Licitación Abreviada N° 35/23:

“Adecuación de espacios e instalaciones en Piso 1 de Oficinas Centrales.”

- **Asunto:** Aclaraciones a consultas recibidas vía mail.

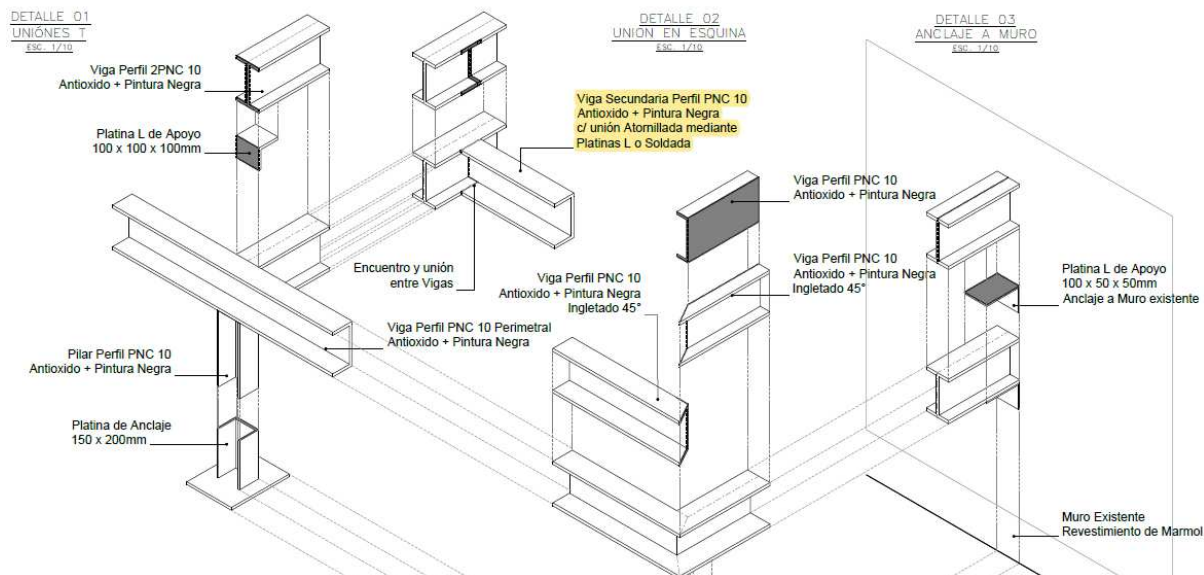
*"El RUBRO 10 Acondicionamiento Térmico será contratado directamente por la UdelaR."
Cómo lo dejamos en el rubrado, valor "0" es correcto?*

Ver respuesta a Consulta 3.

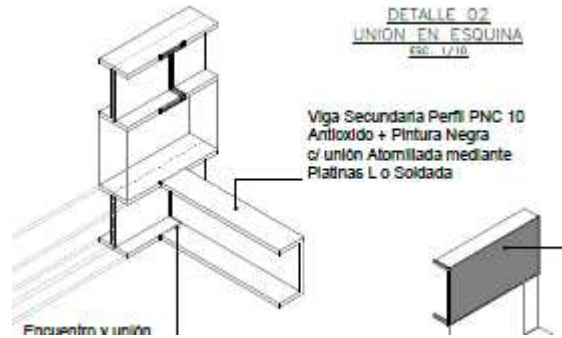
Las bandejas se deben realizar en el cielorraso de la planta baja, por lo que entendemos hay que desarmar dicho cielorraso para realizar el trabajo, dicho cielorraso es desmontable (es metálico o tipo armstrong?) en todos los sectores donde hay que colocar bandejas o es fijo? En que horarios se va a poder desarrollar los trabajos de desmontar el cielorraso, colocación de bandejas y tendido de cableados?

Se presenta una modificación a la propuesta de instalaciones eléctricas donde NO se pide la instalación de bandejas sobre nivel de cielorraso de PB.

El cielorraso es desmontable en toda el área, pudiendose retirar las placas para intervenir punto a punto. Se adjunta plano cad con instalación eléctrica ajustada.
